PILNE zawiadomienie dotyczące bezpieczeństwa

Zaciski przyłączeniowe w głównej skrzynce rozdzielczej (g-MDU) systemów MR mogą osiągnąć wysoką temperaturę

13 maja 2024 r.

Dotyczy: zaciski przyłączeniowe w głównej skrzynce rozdzielczej (g-MDU) mogą generować ciepło, powodując aktywację czujników dymu / alarmu przeciwpożarowego (akcja naprawcza FCO78100582)

Ilustracja 1. Zapalenie się zacisku przyłączeniowym w szafce g-MDU

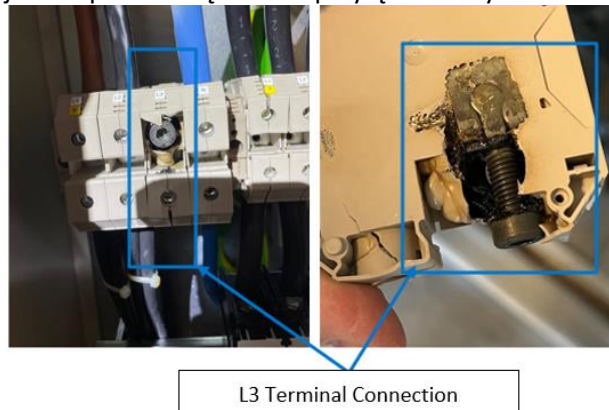
Firma Philips wykryła problem polegający na możliwości poluzowania się zacisku przyłączeniowego L3 w skrzynce g-MDU (globalna skrzynka rozdzielcza) prowadzącego do jego zapalenia się (patrz ilustracja 1), co może spowodować aktywację alarmu czujników dymu / alarmu przeciwpożarowego w pomieszczeniu technicznym szpitala. Globalna skrzynka rozdzielcza znajdująca się w pomieszczeniu technicznym to samodzielny punkt wejścia dla szpitalnej sieci zasilania, z którego prąd elektryczny przesyłany jest do różnych szafek oraz komponentów skanera MR.

Firma Philips skontaktuje się z Państwem, aby zaplanować w Państwa placówce wizytę inżyniera serwisu w celu sprawdzenia połączeń w szafce g-MDU w pomieszczeniu technicznym oraz odpowiedniego zaciśnięcia połączenia, jeśli będzie to konieczne. (Akcja naprawcza FCO78100582). Firma Philips zamierza rozpocząć akcję naprawczą w lipcu 2024 r.
